Beet der Pioniere

Blumengarten der Thälmannpioniere / Vermessungsgrundlage

geplante Maßnahmen gemäß **Umsetzungskonzept Büro Stefan Wallmann, Stand 01.04.2020**

Der folgende Planausschnitt zeigt die geplanten Maßnahmen am Beet der Pioniere:

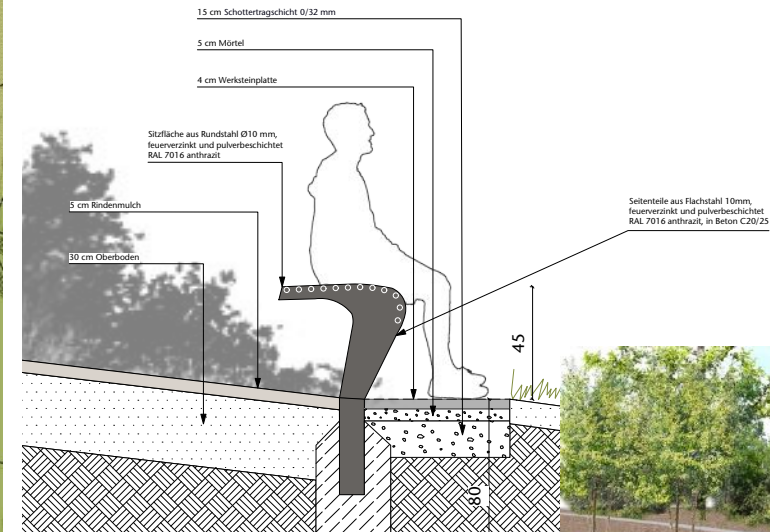
Anregungen, Bedenken, Hinweise aus dem **Kiezspaziergang am 25.01.2020**

- Erhalt des vorhandenen Gehölzbestandes
- Wiederherstellung der Anlage wird begrüßt
- Anlage einer Wildblumenwiese

Änderung gegenüber Konzept BGMR vom 22.02.2018

- Verzicht auf den Einbau von Betonsitzelementen zugunsten von Metallsitzbänken

- Instandsetzung der bauzeitlichen Plattenbänder
- Ergänzung und Instandsetzung der Bankstandorte auf dem oberen Plateau
- Einbau von Metallsitzbänken entlang des oberen und unteren Plattenbandes
